Søknad om fravik

«Fravik fra håndbok N100 Veg- og gateutforming – Maksimal stigning på gang- og sykkelveg – Hå kommune – FV4332 – Områderegulering for Vigrestad skule og idrettsområde, plan-ID: 202301»

Figur 3: Gang- og sykkelvegen gjennom undergangen, vist vest for Rundvegen, samt tilhørende rampe. Nedre del av gs-vegene er montert med bom.

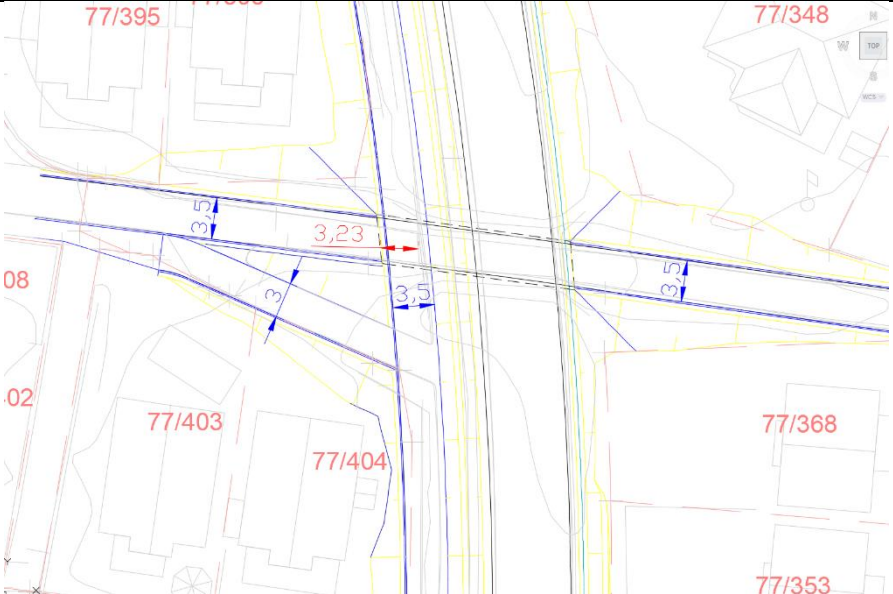
Hva søkes det om (veiledning punkt 2):	Det søkes fravik fra kravene om maksimal stigning i N100 som angår gang- og sykkelveg under Rundvegen ved Hagane, samt tilhørende rampe fra gs-veg langs Rundvegen ned til undergangen. Området ligger på Vigrestad som vist innenfor rød sirkel på figur 1 nedenfor. Gang- og sykkelvegen med rampe er etablert og bilder fra eksisterende situasjon er vist på figur 2 og 3.

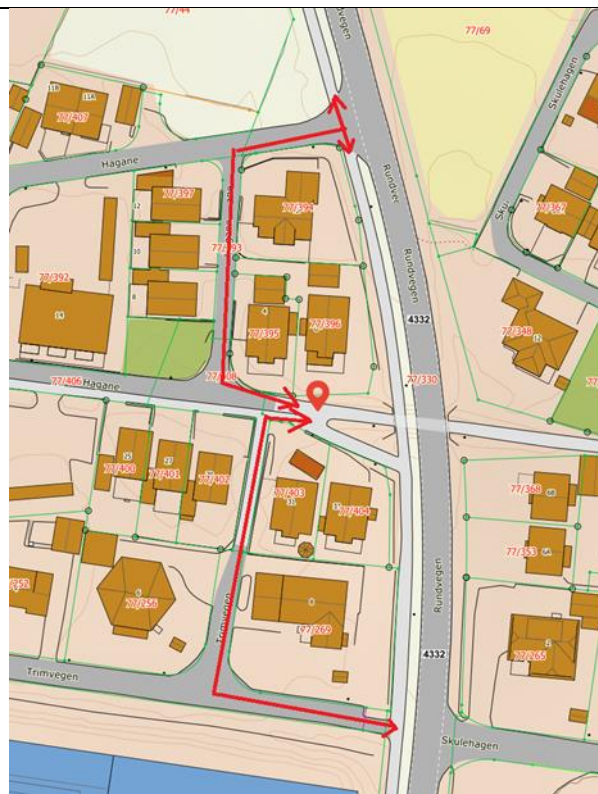
Det er ønskelig å regulere inn gang- og sykkelvegen med tilhørende rampe som vist på figur 4, markert med blå linjer. Denne løsningen tar utgangspunkt i eksisterende situasjon. Eiendommene gnr./bnr. 77/403 og 77/404 beholder sin avkjørsel ut på kjørevegen Hagane. Breddene på gs-vegen langs Rundvegen og i undergangen er økt i tråd med kravene i N100. Dette gjør at vegskråningen til gang- og sykkelvegene går over noen av de tilgrensende eiendommene (se gule markeringer på figur 4).

<i>Figur 4: Forslag til regulerte gang- og sykkelveger med tilhørende rampe vist med blå linjer. Bredder på gs-vegene er vist med blå skrift, som er regulert i tråd med N100. Dimensjonen med røde tall viser hvor langt vest gs-vegen langs Rundvegen er trukket ut mot vest for at Rundvegen skal opparbeides i tråd med N100. Gule linjer viser vegskråninger.</i>
Beskrivelse/ begrunnelse (veiledning punkt 3):	Det finnes flere alternativer i området som kan benyttes dersom rampen på 13,4% helning blir for bratt. Figur 5 viser to retninger som kan være alternativ til rampen. Nåværende rampe er heller ikke i tråd med gjeldende krav og ny situasjon vil kun føre til en økt stigning på 2,8%. Det anses dermed ikke som en stor forskjell sammenlignet med nåværende situasjon. Gs-vegene gjennom undergangen vil heller ikke være merkbart, da disse avviker med 1,67% fra kravet. Et fravik fra maksimal stigning vil på en annen side redusere inngrepene i området i stor grad. Det vil blant annet spare flere eiendommer for store vegskråninger, samt sikre at eiendommene 77/403 og 77/404 bevarer sin avkjørsel slik den er i dag. Dersom gs-vegen i undergangen beholdes med stigning 6,67%, vil nåværende vegskråninger øst for Rundvegen beholdes slik de er i dag. Eiendommene vest for Rundvegen vil fortsatt få større vegskråninger innpå sin eiendom, som følge av breddeutvidelsene langs Rundvegen som gjør at gs-vegen flyttes 3,25m mot vest. Et fravik vil gjøre gs-vegen kun 1,67% brattere, men vil i stor grad bespare eiendommene rundt for større vegskråninger.

Saksbehandler: Panagiota Kostara Dato: 10.07.2025 Elements nr: 2025/33557 Løpe nr: 23/2025		
Fylkesdirektørens innstilling/beslutning:	Innvilget	Ikke anbefalt
– Rampen ned til undergangen avviker lite fra kravet og er innenfor kravet for stigning utenfor tettstedsområder. –Strekningen er ikke spesielt lang (ca. 20 meter). –Det finnes alternativer ruter med bedre stigningsforhold (ca. 190 meter fra det omtalte stedet). – Å nå kravet fører til store konsekvenser. Innvilget fravik fra maksimal stigning vil redusere inngrepene i området i stor grad. Det vil blant annet spare flere eiendommer for store vegskråninger, samt sikre at eiendommene 77/403 og 77/404 bevarer sin avkjørsel slik den er i dag. Søknaden innvilges.	☒	☐
Ferdigbehandlet: ☒		
Sendes til Samferdselsutvalget: ☐
